2025 年上海市海洋生态保护修复工程项目
工程变更海域使用论证补充报告

(公 示 稿)

自然资源部东海海域海岛中心

二〇二六年三月

图 2.4-20 总平面布置图（变更后）

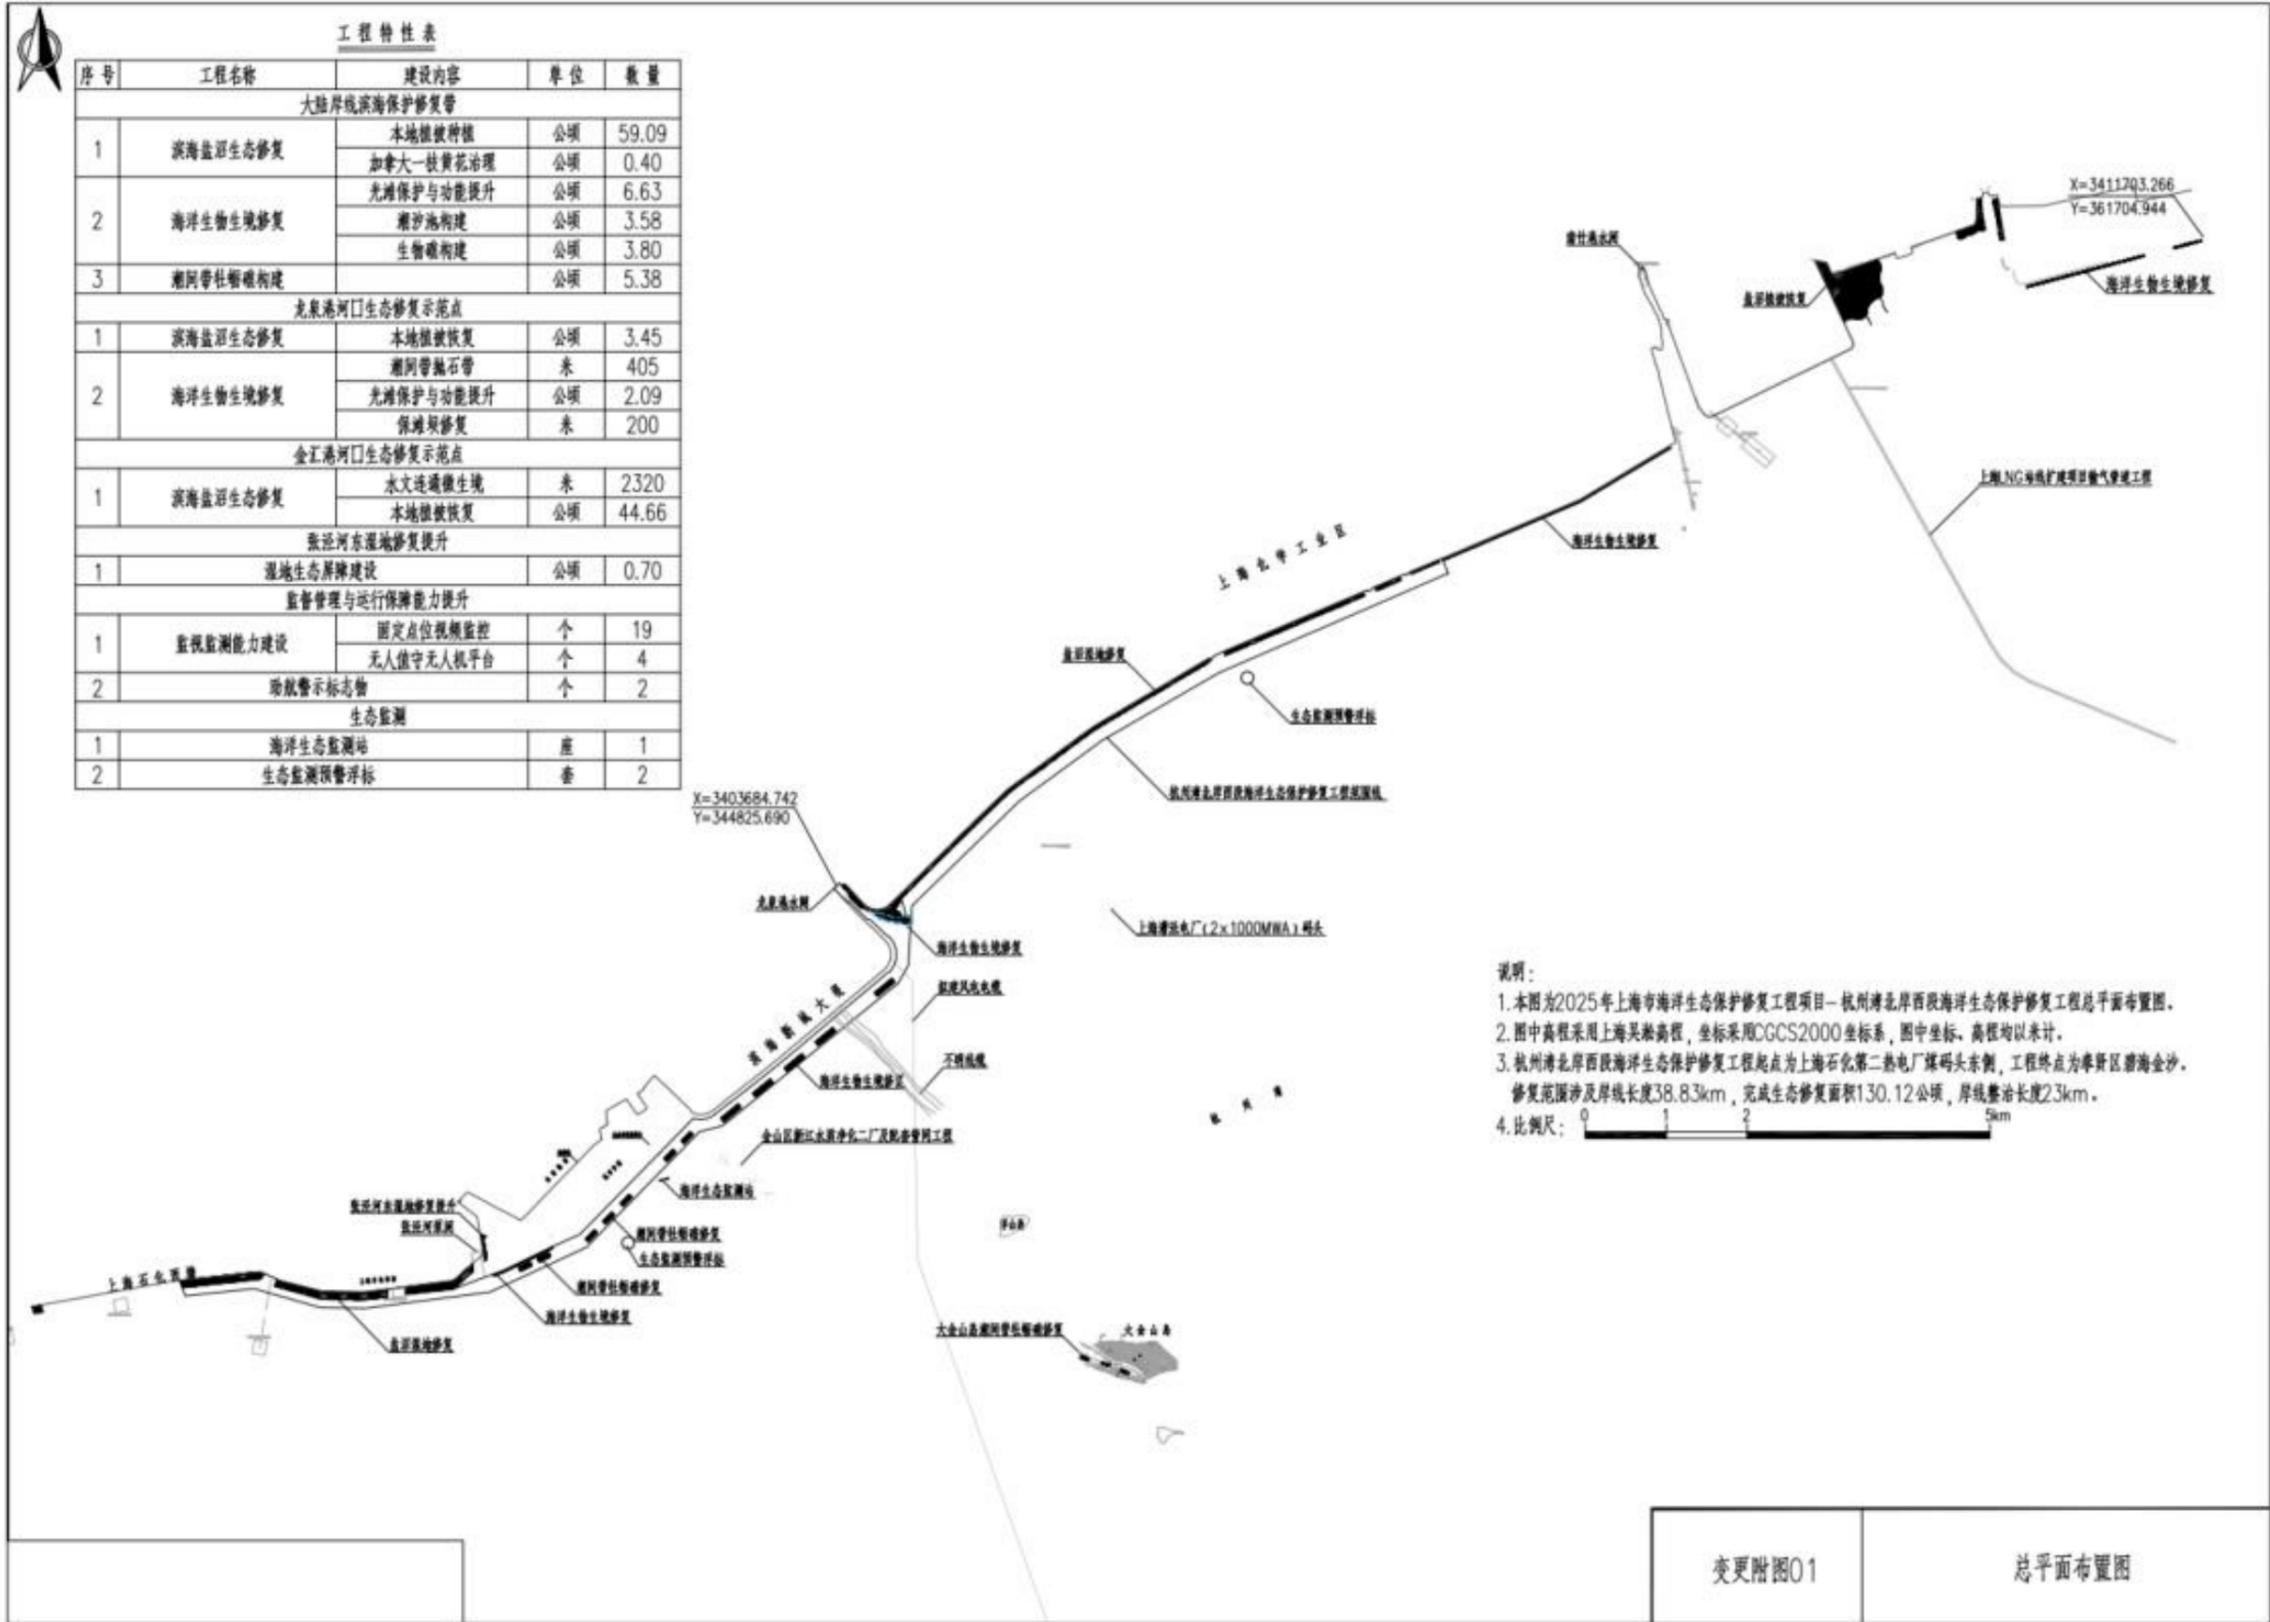
上述变更后,杭州湾区域的总平布置图见图 2.4-20。
